- con avviso del 23 maggio 2023, codice procedura MASE-2023-93273 stata avviata la **procedura di valutazione di impatto ambientale (V.I.A.)** di competenza nazionale (artt. 20 e ss. del decreto legislativo n. 152/2006 e s.m.i.) relativa al **progetto di realizzazione di una centrale eolica denominata Orbetello** da parte di **Apollo Wind s.r.l.** (sede in Bolzano, Via della Stazione n. 7) in località varie, Comune di **Orbetello** (GR);

OSSERVAZIONI

Figura 15. PTCP Grosseto: Beni paesaggistici (Tav. ST 5)

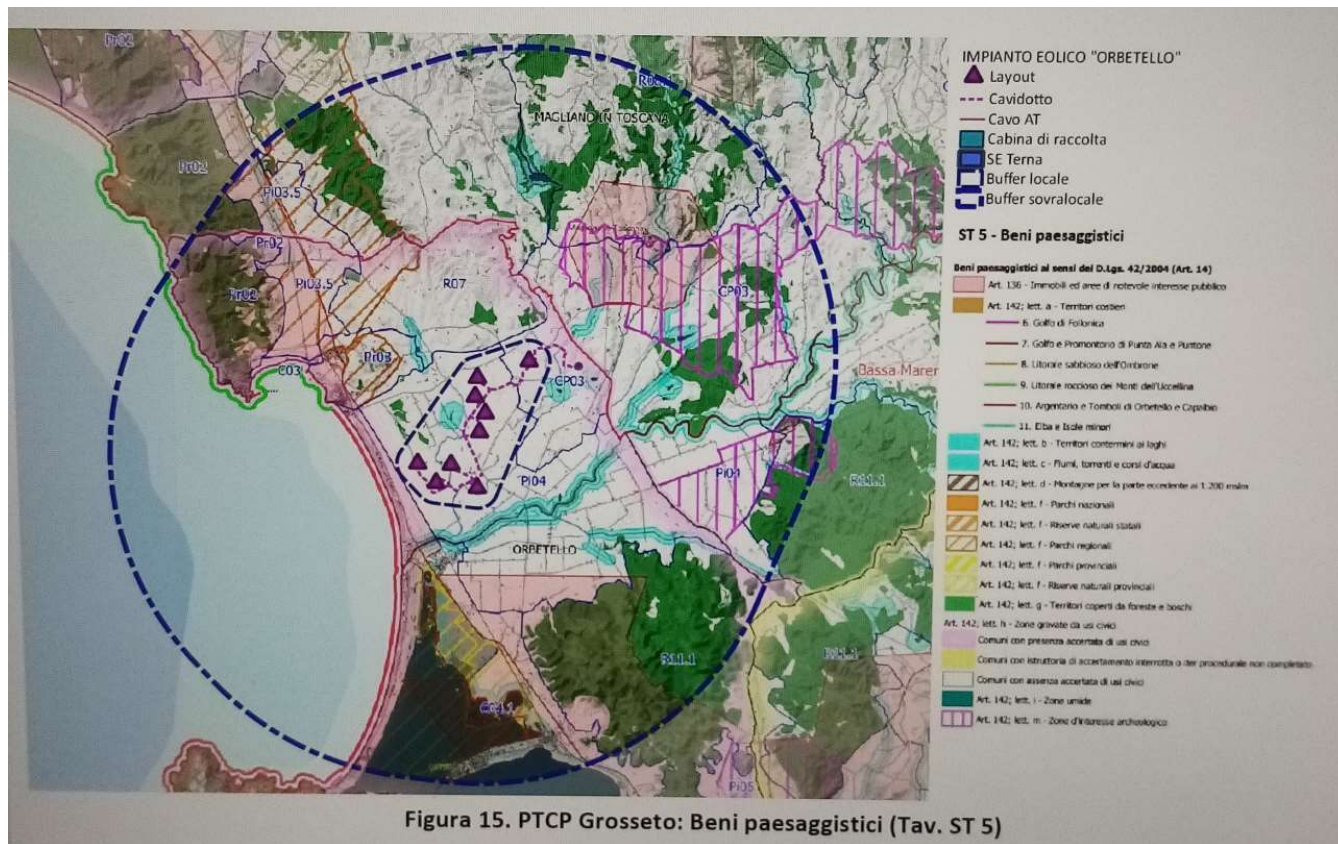
- in proposito, si ricorda che l'art. 6, comma 1°, del decreto-legge n. 50/2022, convertito con modificazioni e integrazioni nella legge n. 91/2022, in relazione all'installazione di **impianti di produzione di energia da fonti rinnovabili** è stata individuata una **"fascia di rispetto ... determinata considerando una distanza dal perimetro di beni sottoposti a tutela di sette chilometri per gli impianti eolici e di un chilometro per gli impianti fotovoltaici"**. Successivamente, con l'art. 47, comma 1°, del decreto-legge n. 13/2023, convertito con modificazioni e integrazioni nella legge n. 41/2023, **la fascia di tutela è stata ridotta a "tre chilometri" per gli impianti eolici e a "cinquecento metri" per gli impianti fotovoltaici.**

Detta **fascia di rispetto** risulta, quindi, nel caso di specie **estesa tre chilometri dal limite delle zone tutelate con vincolo culturale** (artt. 10 e ss. del decreto legislativo n. 42/2004 e s.m.i.) **e/o con vincolo paesaggistico** (artt. 136 e ss. e 142 del decreto legislativo n. 42/2004 e s.m.i.). In ogni caso, **la visibilità di detti aerogeneratori alti oltre 200 metri sarebbe ben presente in tutta l'area;**
